## **C.01 DOKLADY**

### **CITYCHAT – ODPOVĚDI NA DOTAZY OBČANŮ**

## **STUDIE REKONSTRUKCE ULIC JUNGMANNOVA A HALOUZKOVA V TIŠNOVĚ**

TECHNICKÁ STUDIE

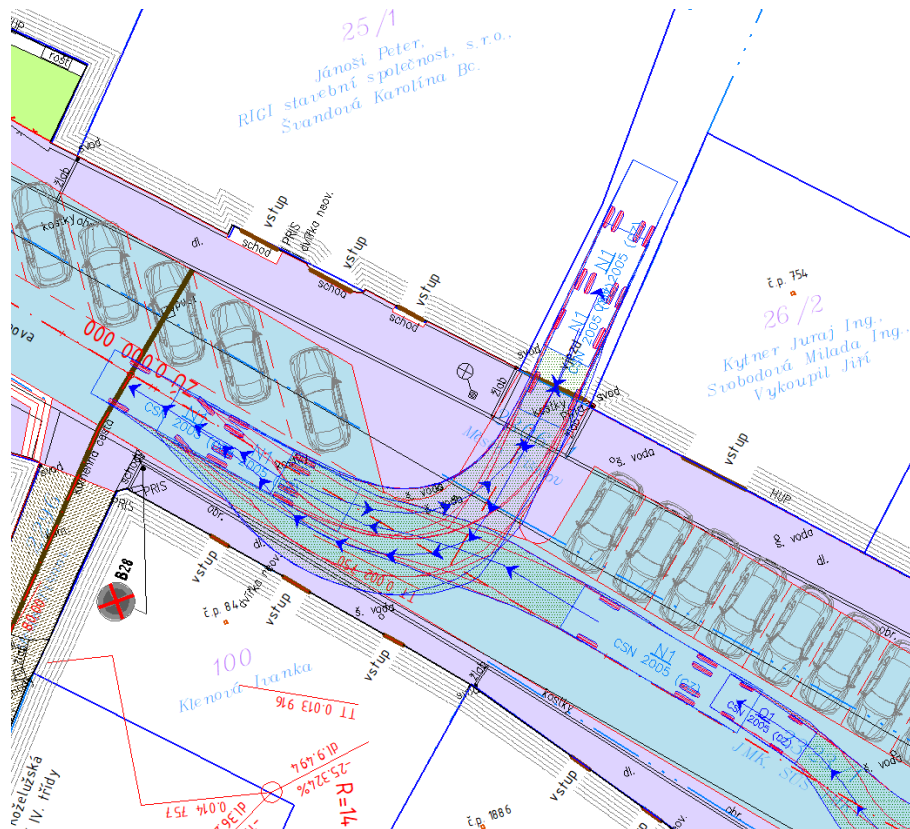
Proč je uvažováno na ulici Jungmannova, Halouzčkova s navrhovaným dopravním značením – pěší zóna, sdílená zóna. V Tišnově na žádné jiné ulici toto dopravní značení není, ani na ulici Brněnská, ani na náměstí Míru – tudíž v historickém centru města. V příloze Vám posílám dopravní značení na těchto ulicích. Je to dle našeho názoru z důvodu provozoven, obchodů, které jsou na těchto ulicích a volnému příjezdu jejich zákazníků. I na ulici Jungmannova jsou provozovny, obchody, neměl by být tudíž jakkoliv omezen příjezd jejich zákazníků k těmto obchodům, provozovnám. Město by nemělo tímto způsobem omezovat volné podnikání v Tišnově, spíše by ho mělo podporovat, aby občané města měli větší možnosti nákupů a služeb v Tišnově a nemuseli dojíždět do velkých obchodních center v Brně. Dopravní značení umístěné na ulici Brněnská, náměstí Míru, je z našeho pohledu dostačující k úpravě rychlostí vozidel a omezení průjezdu nákladní dopravy na těchto ulicích, mimo zásobování. Mimochodem na těchto ulicích mimo zásobování již nyní žádná nákladní doprava není, a to zde není žádné dopravní omezení. Je tedy na zvážení, zda nějaké dopravní omezení na těchto ulicích zavádět.

Ulice Jungmannova neodpovídá svým uspořádáním a ani obchodně společenskou funkcí, typickému užití pro dopravní značení pěší zóny a sdílené zóny. (nejedná se o žádné veřejně prospěšné prostranství, náměstí a ani o městskou třídu) S navrhovaným dopravním značením nesouhlasíme.

Vyznačení pěší nebo sdílené zóny bude, dle našeho názoru, jednoznačně prospěšné i pro podnikání v této ulici. Zklidnění a zpomalení motorové dopravy a kultivace veřejného prostoru přispěje větší návštěvnosti

*ulice občany, a tedy i potenciálními zákazníky. Zásobování provozoven je umožněno beze změny. Počet parkovacích stání, které mohou využít zákazníci je rovněž téměř stejný. V PD na rekonstrukci nám. Míru, které má v současné době již vydané územní rozhodnutí se počítá rovněž s vyznačením pěší nebo sdílené zóny. Jako příklad fungující pěší zóny s rozsáhlým komerčním parterem lze uvést například ul. Masarykovu v Brně, v menším měřítku pak např. ul. Rožmitálova v Blansku.*
